◆改善箇所説明図◆

【改善対象部位詳細】 キャブをチルトし、運転席下方より見る（A矢視）。

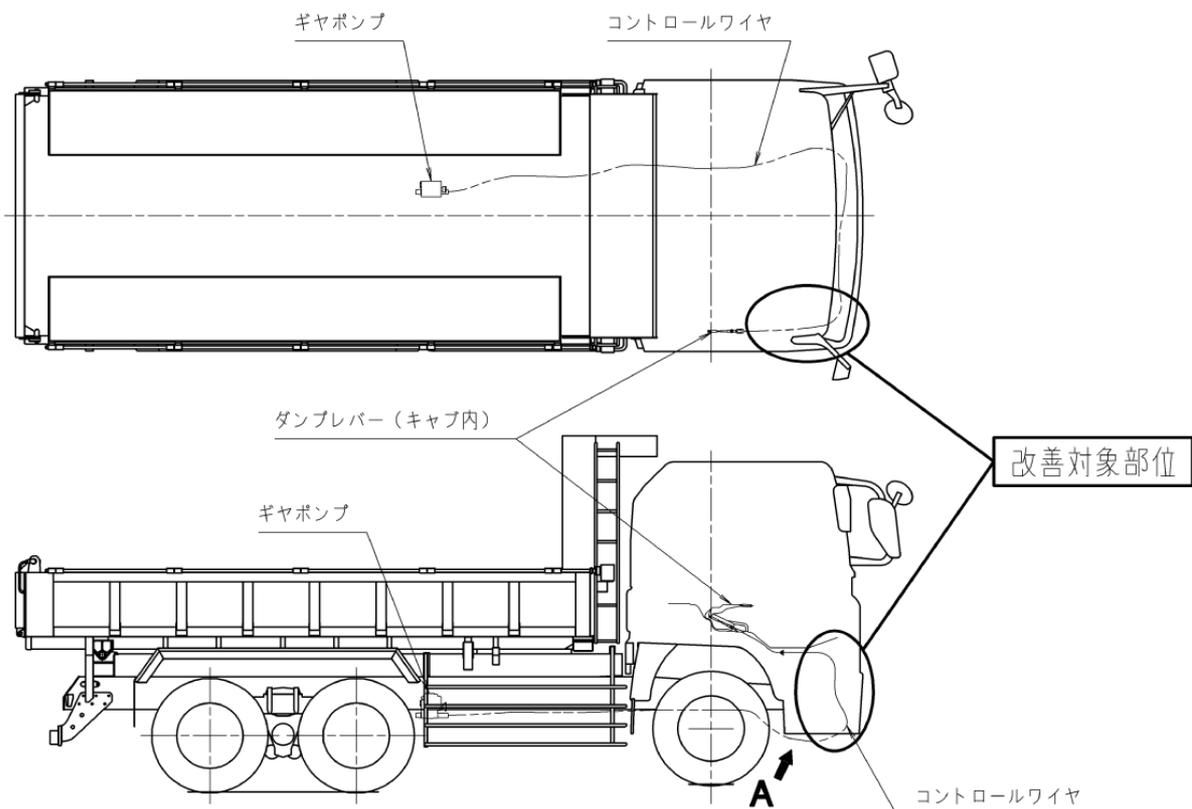
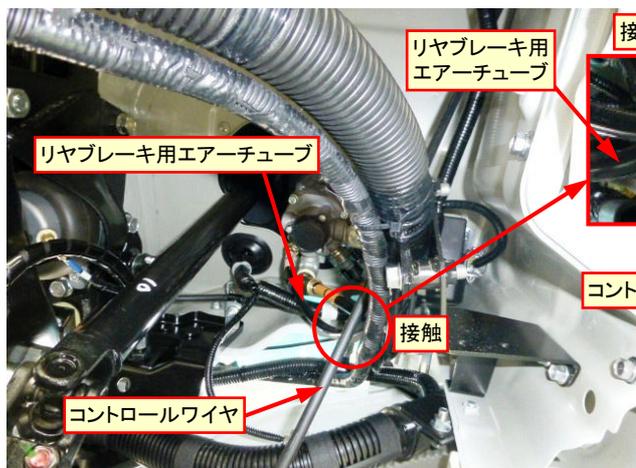
〔不適切な状態〕 コントロールワイヤがリヤブレーキ用エアチューブと接触するものがある。

大型ダンプ車において、ダンプ操作のコントロールワイヤの配策を誤ったため、走行中の振動によりコントロールワイヤがリヤブレーキ用エアチューブと接触するものがある。そのため、そのままの状態で使用を続けると、当該エアチューブが損傷しエアが漏れ、最悪の場合、制動能力が低下するおそれがある。

〔改善後の状態〕 コントロールワイヤの配策方法を変更し、固定用クリップを追加する。

全車両、コントロールワイヤの配策を点検し、配策が不適切なものは正規の配策に変更するとともに、リヤブレーキ用エアチューブを点検し、損傷しているものは当該エアチューブを新品に交換する。
